Aguas Puras de Manantial, S.A.

En atención a la Nota DEIA-DEEIA-AC-0116-1707-19 debidamente notificada por nosotros el día 3 de diciembre de 2019, le damos respuesta a la segunda información aclaratoria al Estudio de Impacto Ambiental (EsIA) Categoría II titulado "CENTRAL HIDROELECTRICA AGUA CLARA" a desarrollarse en Calobre, Provincia de Veraguas, solicitada en los siguientes puntos, a saber:

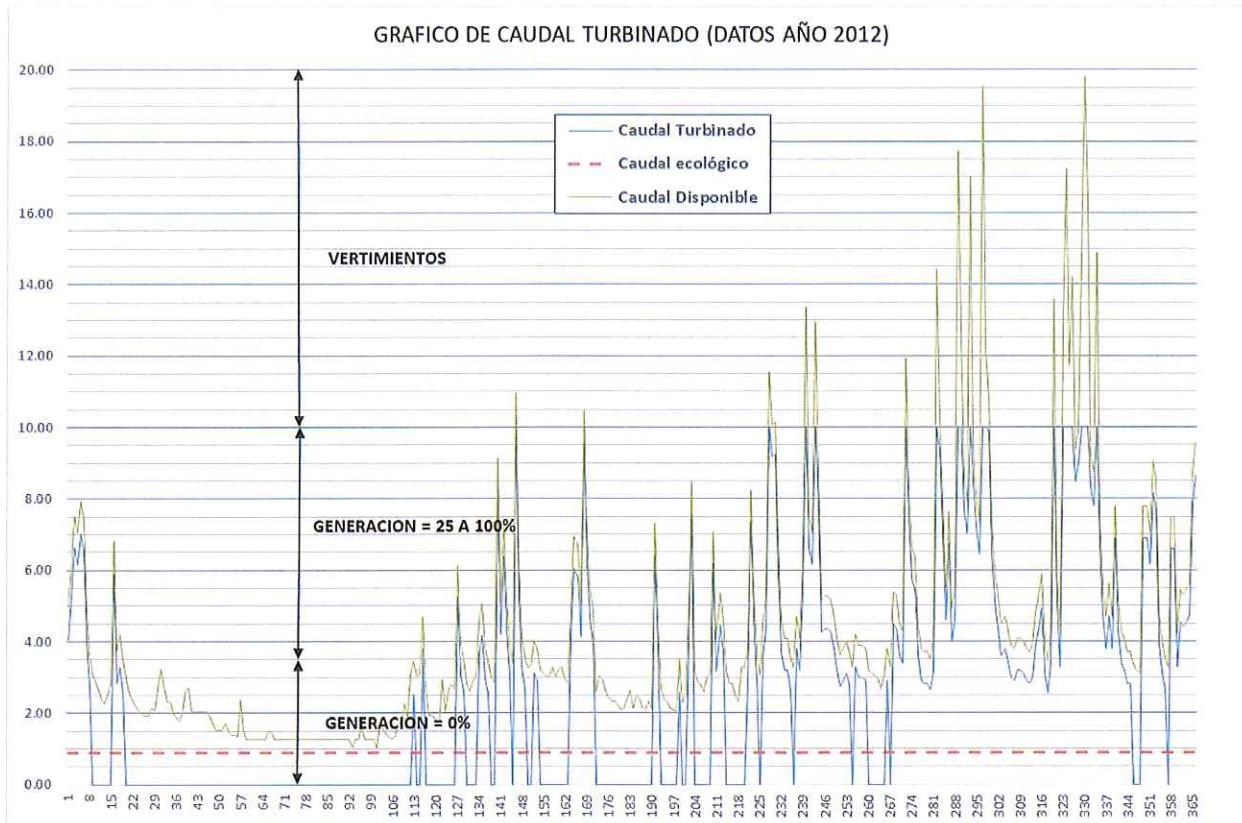
- Cómo serán considerados los caudales registrados en la época que son más bajos que el caudal promedio anual (cuadro B-1), durante la operación de la planta Hidroeléctrica, ya que: *"El método de Balance hídrico Superficial nos da valores promedios anuales. Los cuales suelen ser útiles para conocer el diseño máximo posible de la obra, pero no con el comportamiento real del río."*

Aunque en el reporte hidrológico se presenta en resumen del caudal promedio mensual, para los efectos de cálculo de la generación total de la central se estiman de igual manera los caudales promedio diarios para el punto de captación. Para responder a esta pregunta se ha tomado un año a la azar (2012) y se presenta gráficamente el caudal promedio diario para cada día del año.

La línea verde representa el caudal total disponible, la línea roja de trazos es el caudal ecológico ($0.9 \text{ m}^3/\text{seg}$). Las turbinas propuestas para este proyecto solo operan con un mínimo de 25% el caudal de diseño ($2.5 \text{ m}^3/\text{seg}$) lo que significa que cuando el río tenga un caudal menor a $3.4 \text{ m}^3/\text{seg}$ la generación será cero, esto es así para todas las plantas de pasada. Cuando el río tenga un caudal disponible mayor de $3.4 \text{ m}^3/\text{seg}$ entonces generará de 25% hasta el 100% cuando el río disponga de $10.9 \text{ m}^3/\text{seg}$. Cuando el río disponga de más de $10.9 \text{ m}^3/\text{seg}$ habrá vertimiento sobre la presa.

En resumen para este año habría:

- Días sin generación: 185
- Días con generación: 181
